<Referencia: 97125289H-FA>

Marzo de 2026

Corrección urgente de dispositivos médicos – Aviso de seguridad urgente Corrección de Brady SMR6 para la familia ACCOLADE™ y ampliación de la población de DR-EL y TRC-P

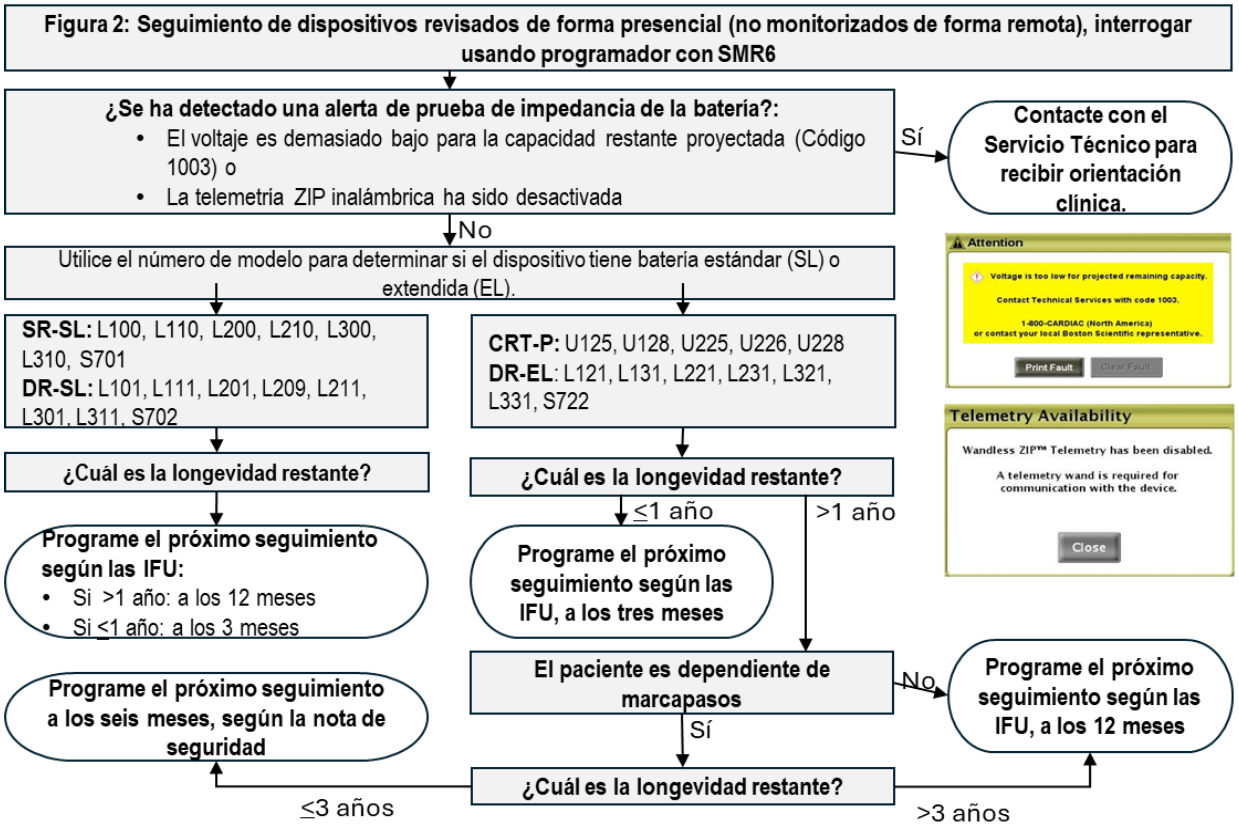
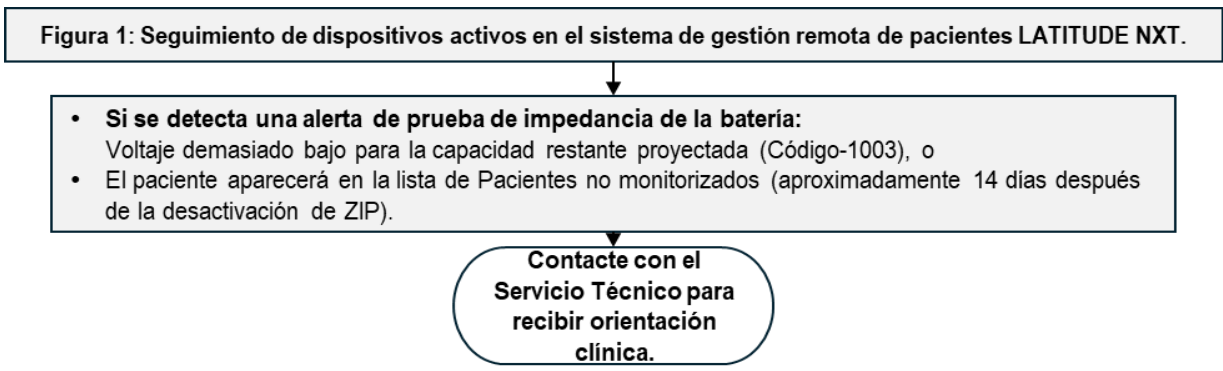
- No se recomienda la sustitución profiláctica antes de confirmar la alta impedancia de la batería.
- El intervalo de seguimiento remoto no ha cambiado con respecto a las instrucciones de uso y la mayoría de los dispositivos con seguimiento presencial pueden reanudar el intervalo de seguimiento normal tras actualizarse a SMR6 (véanse las figuras 1 y 2).

- Hacer el seguimiento de los dispositivos utilizando el diagrama de flujo aplicable proporcionado a continuación, en función del estado de monitorización remota (figuras 1 y 2).

- Todos los demás pacientes: Programar el próximo seguimiento presencial con la frecuencia descrita en las instrucciones de uso: cada 12 meses o cada 3 meses si el estado de la batería llega al estado de 1 año restante.
